INREACH MINI DIVE CASE

INREACH® MINI DIVE CASE SERVICE BULLETIN**PRODUCTS AFFECTED**

inReach Mini Dive Case

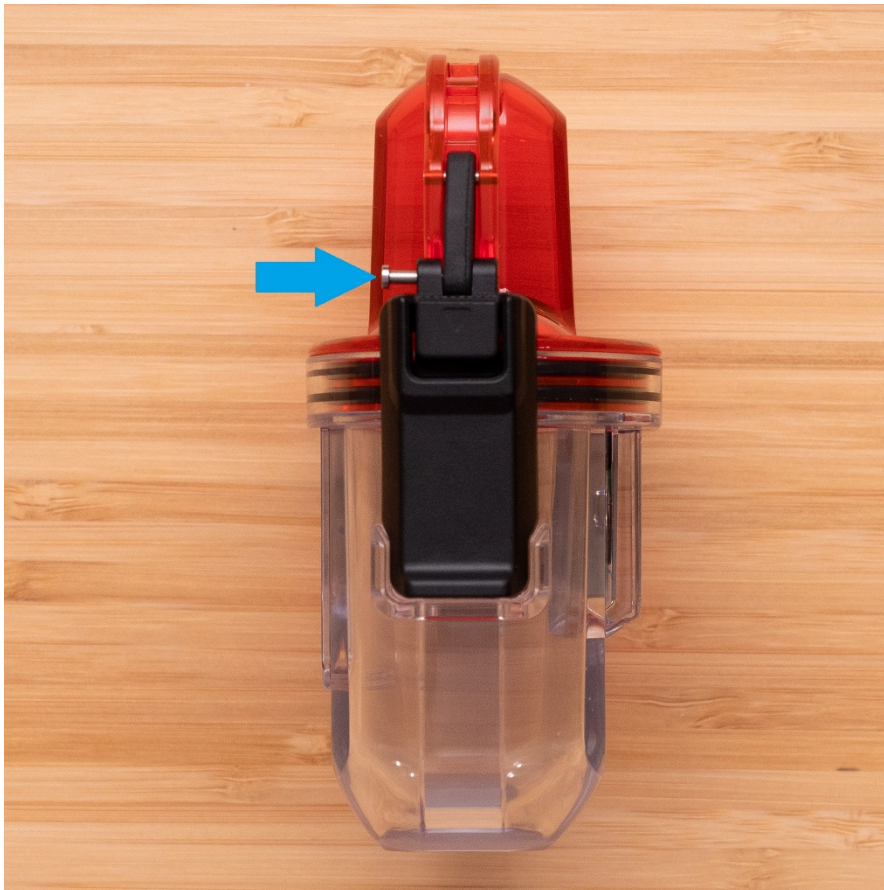
The lower hinge pin can fall out, causing the lid to detach from the body of the dive case when the case is open.

1. Use a paper clip **①** to push out the lower hinge pin **②** from the dive case hinge.

If the hinge pin moves easily or falls out, you should obtain a service kit to replace the pin.

Replace the lower hinge pin with a new, two-sided hinge pin included in a service kit (S00-01662-00) available from support.garmin.com or your Garmin dealer.

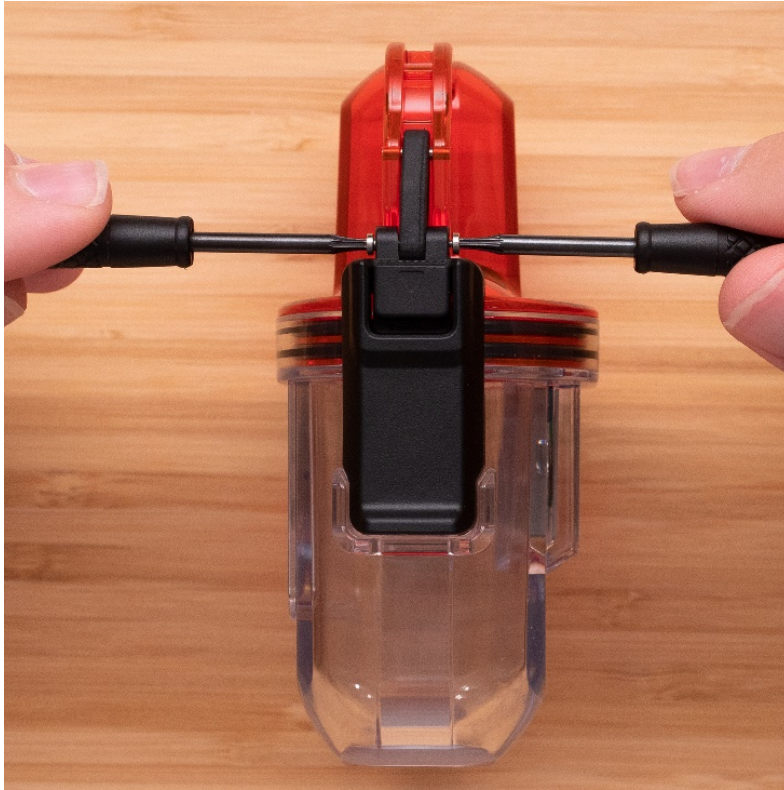
The service kit includes a two-sided hinge pin **①** and two TORX® screwdrivers **②**.

2. Use a paper clip to push out the lower hinge pin from the dive case hinge.
3. Insert the two-sided hinge pin into the lower holes of the dive case hinge.

4. Tighten both ends of the pin using the two included screwdrivers until the two sides are fully connected and secure. Do not over tighten the pin.

5. Confirm the lid is securely attached to the body of the dive case.

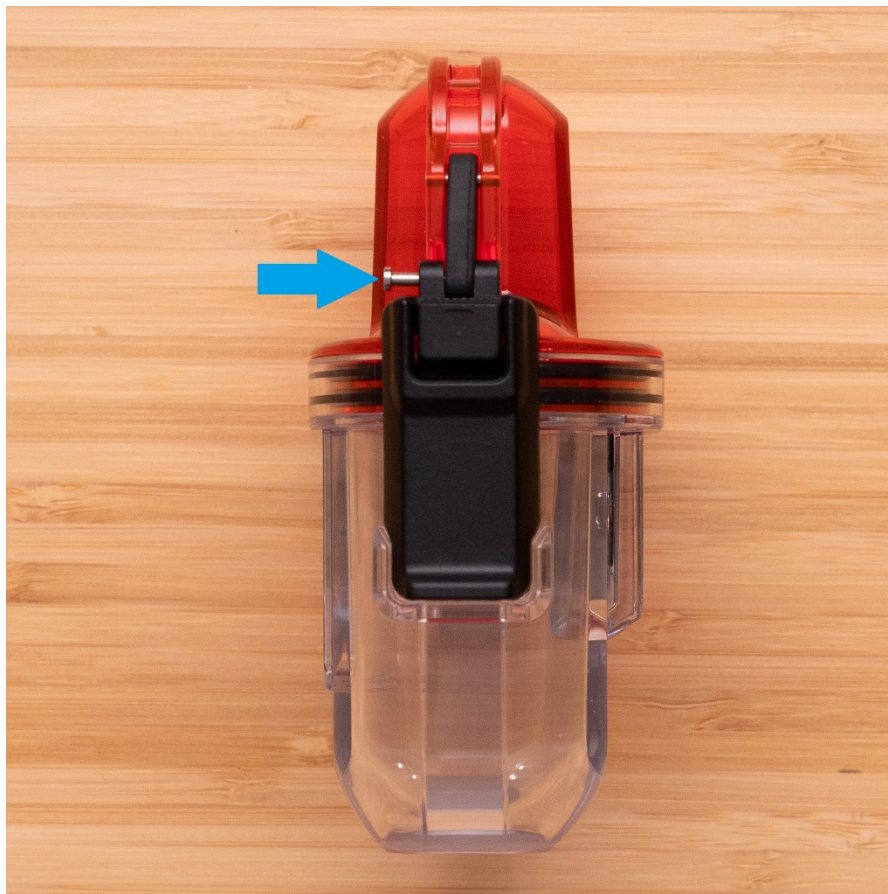
La broche inférieure de la charnière se désolidarise parfois et le couvercle peut alors se détacher du corps du boîtier quand celui-ci est ouvert.

1. Utilisez un trombone ① pour faire glisser la broche inférieure ② hors de la charnière.

Si la broche bouge facilement ou tombe, vous devez la remplacer par celle du kit d'entretien.

Remplacez la broche inférieure de la charnière avec la broche à deux bouts d'un kit d'entretien (S00-01662-00) disponible sur support.garmin.com ou chez votre revendeur Garmin.

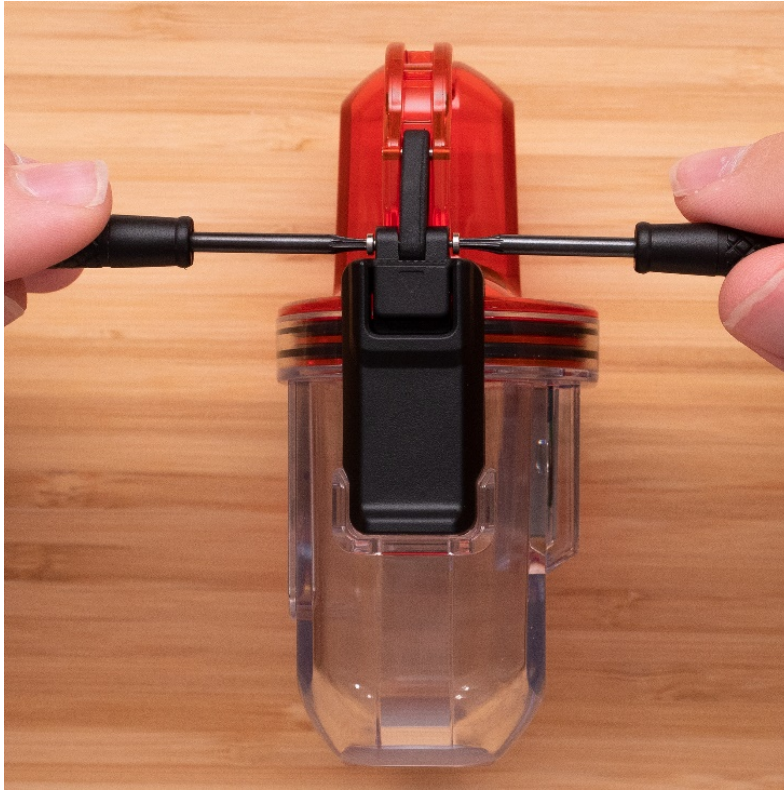
Ce kit d'entretien comprend une broche à deux bouts ① ainsi que deux tournevis TORX® ②.

2. Utilisez un trombone pour faire glisser la broche inférieure hors de la charnière.
3. Insérez la broche double dans les trous inférieurs de la charnière du boîtier de plongée.

4. Serrez les deux bouts de la broche à l'aide des deux tournevis inclus jusqu'à ce qu'ils soient bien fixés. Ne serrez pas trop les bouts de la broche.

5. Vérifiez que le couvercle est bien fixé au corps du boîtier de plongée.

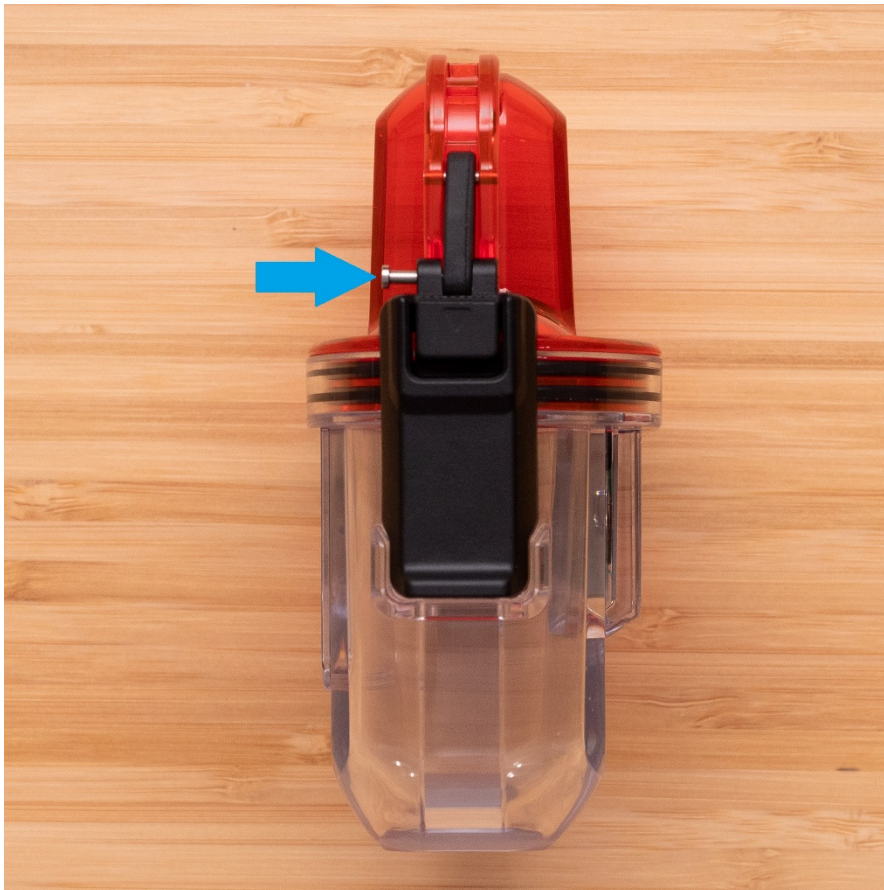
Il perno inferiore della cerniera può fuoriuscire completamente causando il distacco del coperchio dal corpo della custodia quando è aperta.

1. Utilizzare una graffetta ① per far fuoriuscire il perno inferiore ② dalla cerniera della custodia subacquea.

Se il perno della cerniera si muove facilmente o cade, è necessario ottenere un kit di assistenza per sostituire il perno.

Sostituire il perno inferiore della cerniera con un nuovo perno bilaterale per cerniera, incluso in un kit di assistenza (S00-01662-00) disponibile sul sito support.garmin.com o presso il proprio rivenditore Garmin.

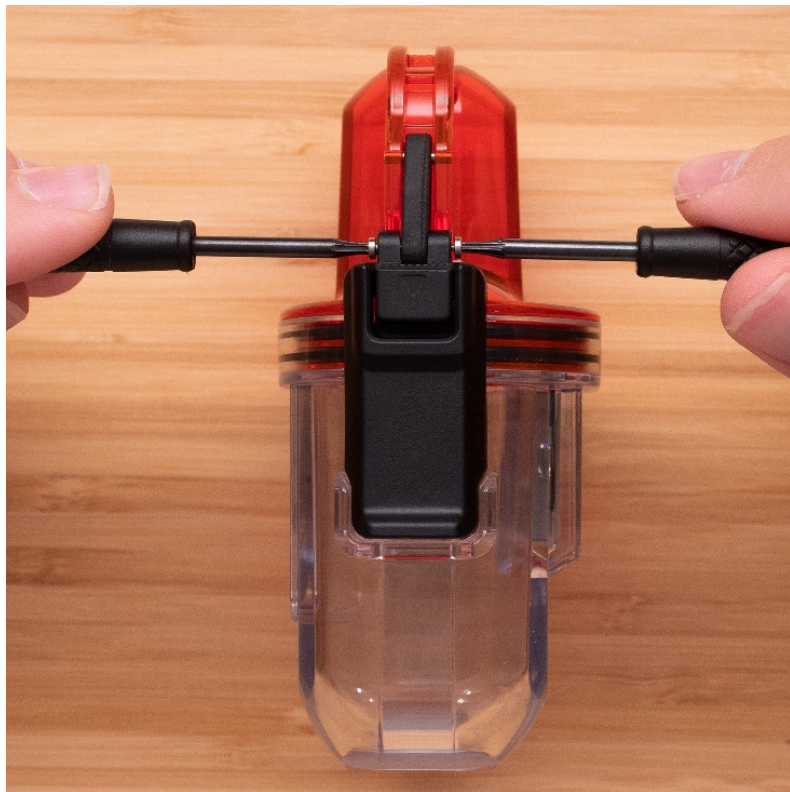
Il kit di assistenza comprende un perno bilaterale per cerniera ① e due cacciaviti TORX® ②.

2. Utilizzare una graffetta per far fuoriuscire il perno inferiore dalla cerniera della custodia subacquea.
3. Inserire il perno bilaterale per cerniera nei fori inferiori della cerniera della custodia subacquea.

4. Serrare entrambe le estremità del perno utilizzando i due cacciaviti in dotazione finché i due lati non sono completamente connessi e saldi. Non serrare eccessivamente il perno.

5. Verificare che il coperchio sia saldamente fissato al corpo della custodia subacquea.

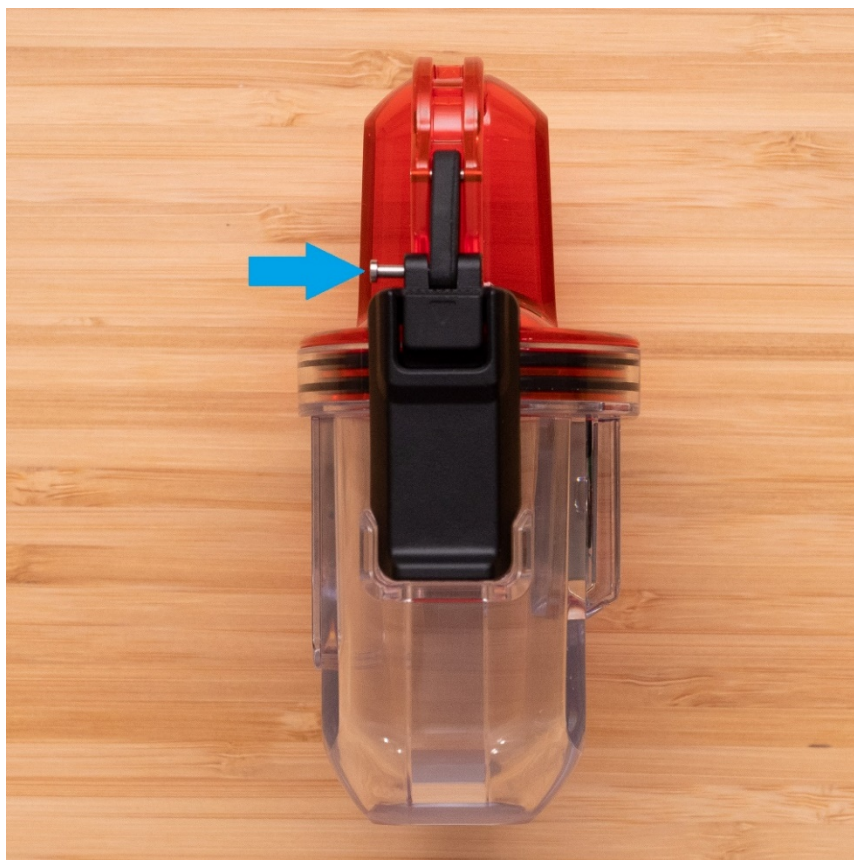
Der untere Scharnierbolzen kann herausfallen, wodurch sich die Kappe vom Unterwassergehäuse lösen kann, wenn das Gehäuse geöffnet ist.

1. Verwenden Sie eine Büroklammer **①**, um den unteren Scharnierbolzen **②** aus dem Scharnier des Unterwassergehäuses herauszudrücken.

Falls sich der Scharnierbolzen einfach entfernen lässt oder herausfällt, sollten Sie sich ein Wartungskit besorgen, um den Bolzen zu ersetzen.

Ersetzen Sie den unteren Scharnierbolzen durch einen neuen, doppelseitigen Scharnierbolzen, der im Lieferumfang eines Wartungskits (S00-01662-00) enthalten ist. Das Wartungskit ist über die Kontaktaufnahme mit unserem Support-Team unter support.garmin.com erhältlich.

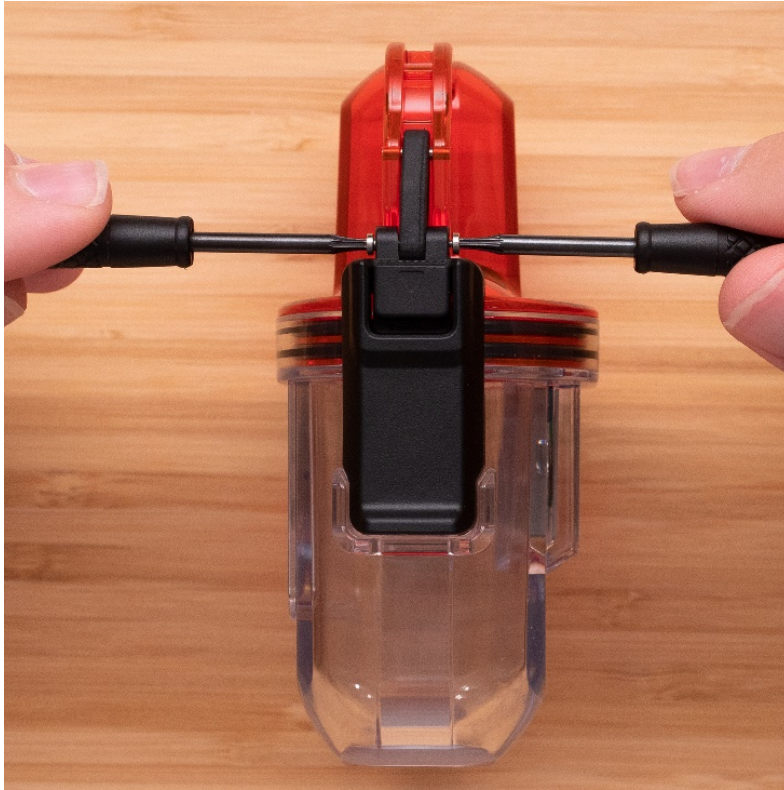
Das Wartungskit enthält einen doppelseitigen Scharnierbolzen ① und zwei TORX®-Schraubendreher ②.

2. Verwenden Sie eine Büroklammer, um den unteren Scharnierbolzen aus dem Scharnier des Unterwassergehäuses herauszudrücken.
3. Setzen Sie den doppelseitigen Scharnierbolzen in das untere Loch des Scharniers des Unterwassergehäuses ein.

4. Ziehen Sie beide Enden des Bolzens mit den zwei Schraubendrehern aus dem Lieferumfang an, bis die beiden Seiten vollständig miteinander verbunden sind und sicher sitzen. Ziehen Sie den Bolzen nicht zu fest an.

5. Prüfen Sie, dass die Kappe sicher am Körper des Unterwassergehäuses befestigt ist.

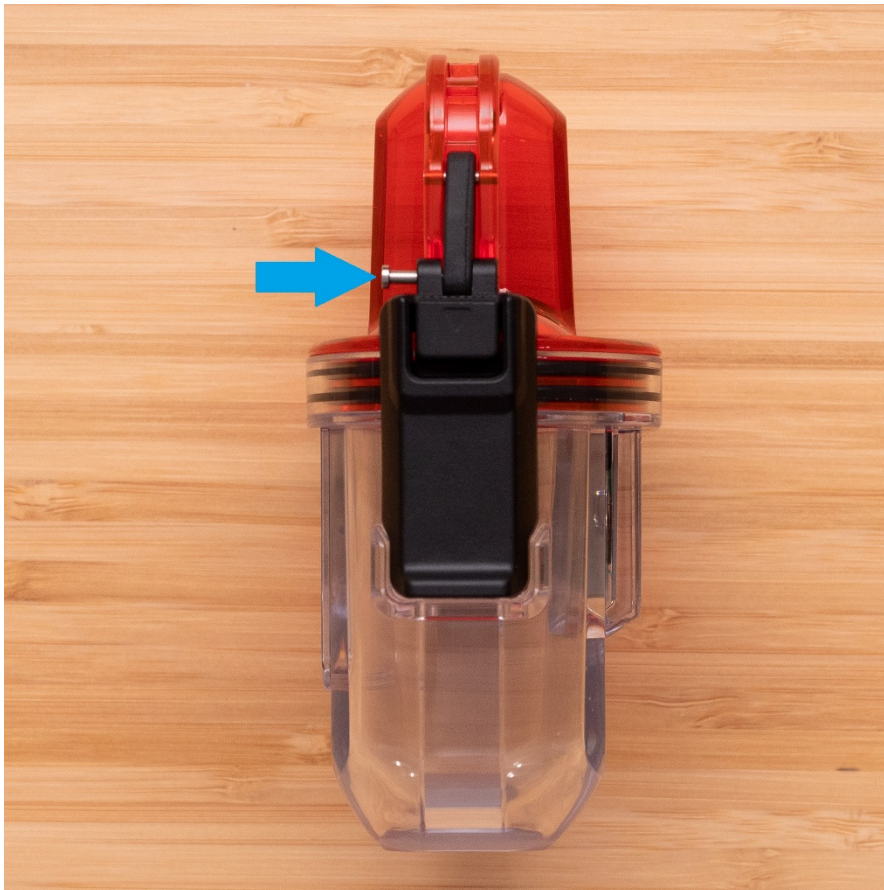
El pasador de la bisagra inferior puede caerse, lo que hace que la tapa se separe del cuerpo de la funda sumergible cuando la funda está abierta.

1. Usa un clip ① para sacar el pasador de la bisagra inferior ② de la bisagra de la funda sumergible.

Si el pasador de la bisagra se mueve fácilmente o se cae, debes adquirir un kit de servicio para sustituir el pasador.

Sustituye el pasador de la bisagra inferior por un nuevo pasador de bisagra doble incluido en el kit de servicio (S00-01662-00) disponible en support.garmin.com o en tu distribuidor de Garmin.

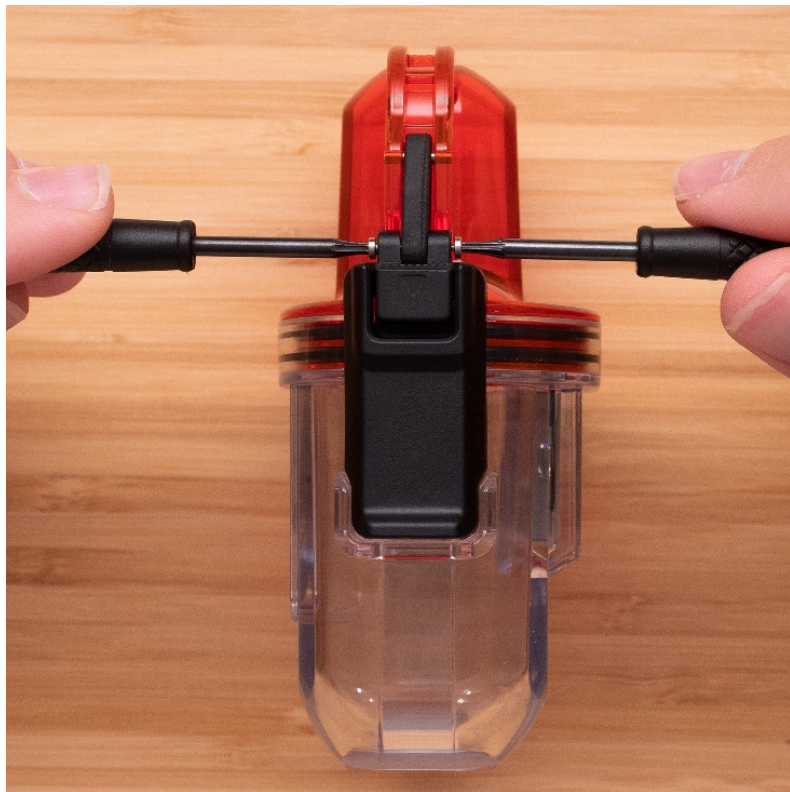
El kit de servicio incluye un pasador de bisagra doble ① y dos destornilladores TORX® ②.

2. Usa un clip para sacar el pasador de la bisagra inferior de la bisagra de la funda sumergible.
3. Inserta el pasador de bisagra doble en los orificios inferiores de la bisagra de la carcasa sumergible.

4. Aprieta ambos extremos del pasador con los dos destornilladores incluidos hasta que los dos lados estén totalmente conectados y fijos. No aprietes demasiado el pasador.

5. Confirma que la tapa está bien fijada al cuerpo de la funda sumergible.

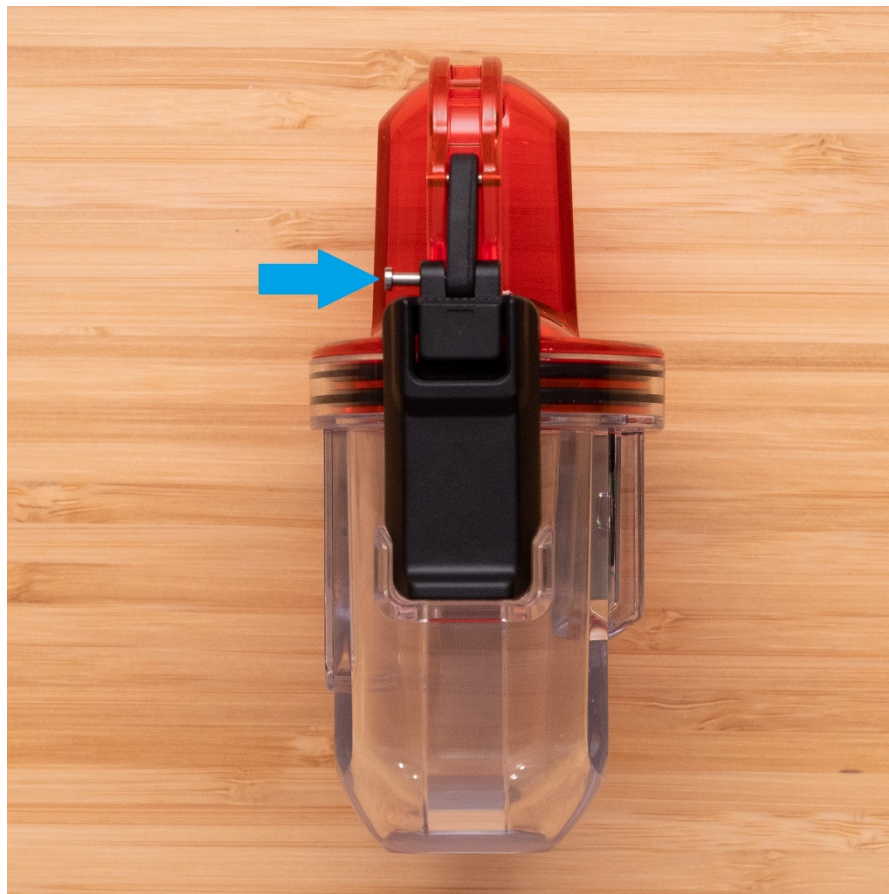
O pino da dobradiça inferior pode cair, fazendo a tampa se soltar do corpo do estojo de mergulho quando este é aberto.

1. Faça um teste usando um clipe ① para empurrar o pino da dobradiça inferior do estojo de mergulho ② para fora.

Caso o pino se mova com facilidade ou caia, adquira um kit de serviço para substituí-lo.

Substitua o pino da dobradiça inferior por um novo pino de dobradiça bilateral incluído em um kit de serviço (S00-01662-00), que pode ser adquirido no site support.garmin.com ou por meio de um revendedor da Garmin.

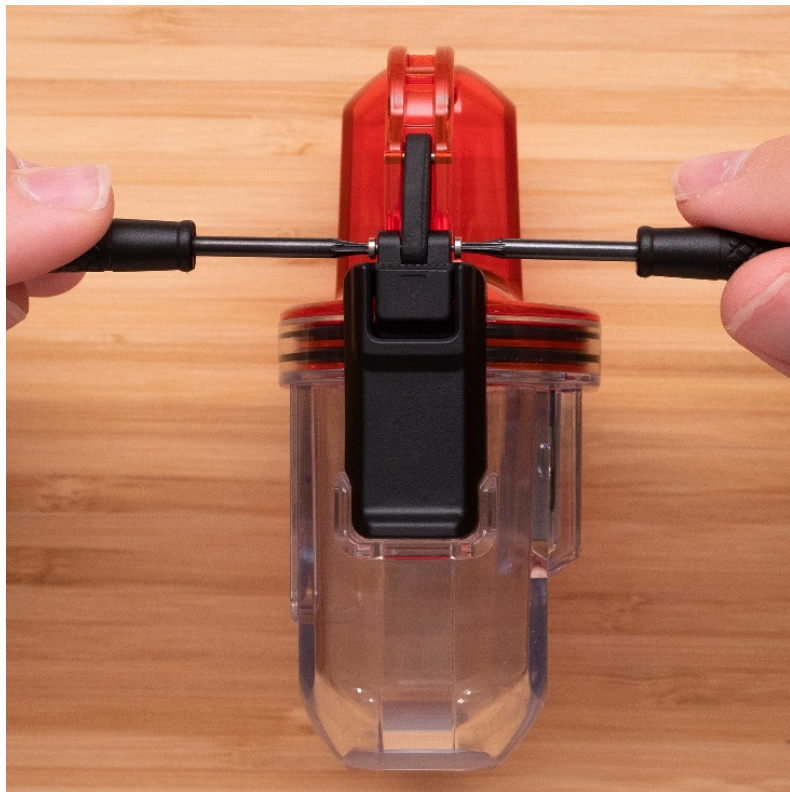
O kit de serviço inclui um pino de dobradiça bilateral ① e duas chaves TORX® ②.

2. Use um clipe para empurrar o pino da dobradiça inferior do estojo de mergulho para fora.
3. Insira o pino de dobradiça bilateral nos furos inferiores da dobradiça do estojo de mergulho.

4. Aperte as extremidades do pino usando as duas chaves incluídas até ambos os lados estarem totalmente conectados e presos. Atenção: tome cuidado para não apertar demais o pino!

5. Verifique se a tampa está bem presa ao corpo do estojo de mergulho.
